LANAREN KONFEDERAKUNDE NAGUSIA
CONFEDERACIÓN GENERAL DEL TRABAJO
SECCION SINDICAL EN ESTAMPACIONES BIZKAIA

Con este informe pretendemos mejorar los Bide-horis existentes en la planta, mostrando algunos de sus defectos y proponiendo mejoras para fomentar su uso. Es posible que este documento no recoga todas sus deficiencias.

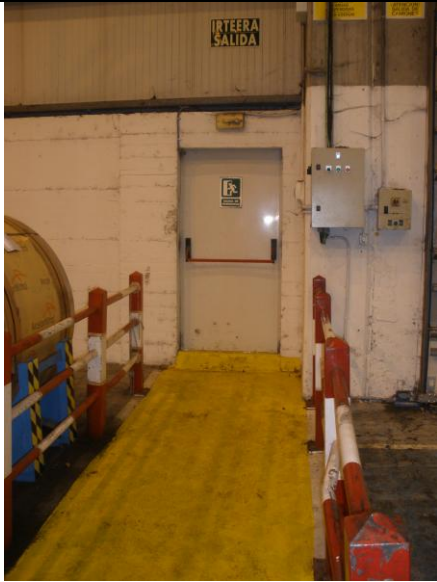
FOTOS	EXPLICACION
	Habilitar un acceso peatonal desde Unamunzaga por la puerta de Logística (habilitar la puerta peatonal a la izquierda en la imagen) con tarjeta de empresa.
	Acondicionar un pasillo con garantías de seguridad (instalación de un vallado adecuado) que permita transitar desde la puerta a los vestuarios. Evitaría la circulación de personas entre camiones y carretillas mientras se realizan las maniobras de carga y descarga.

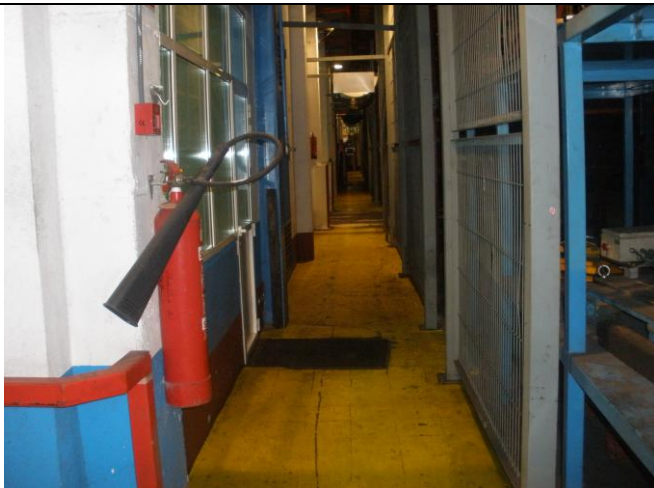
Solicitamos que se habilite el acceso a la empresa con tarjeta desde la puerta de la TF 1, Pabellón B.

Vemos como motivos suficientes la saturación del aparcamiento, la mala accesibilidad a la empresa, lo absurdo de recorridos innecesarios y los riesgos de atropellos.

Ejemplo:

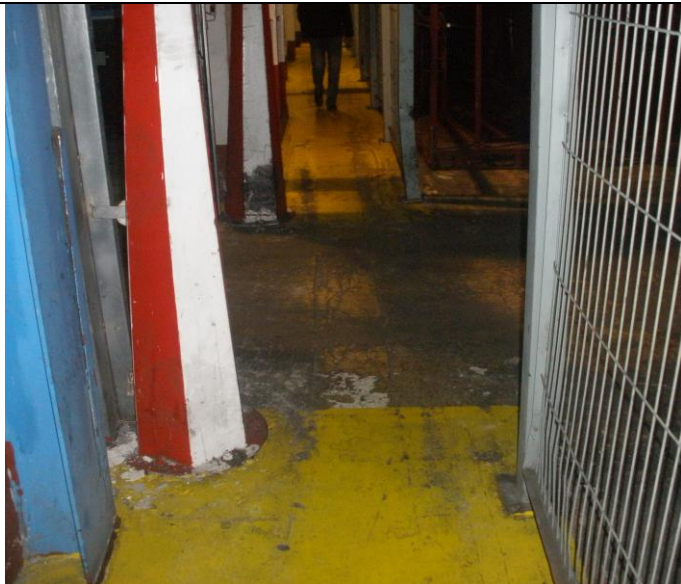
En la imagen la puerta de la tridimensional al estar abierta solo deja 60 cm para pasar.

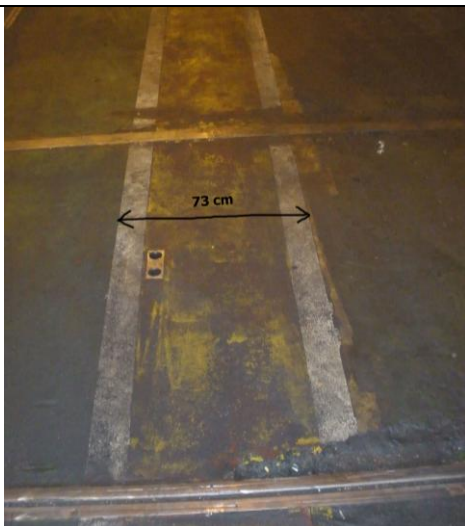
De camino a TF desde el Pabellón C existe un cuadro eléctrico, se sugiere que elementos de este y otro tipo no se instalen en las partes salientes de columnas, si no en sus laterales para dejar paso libre.
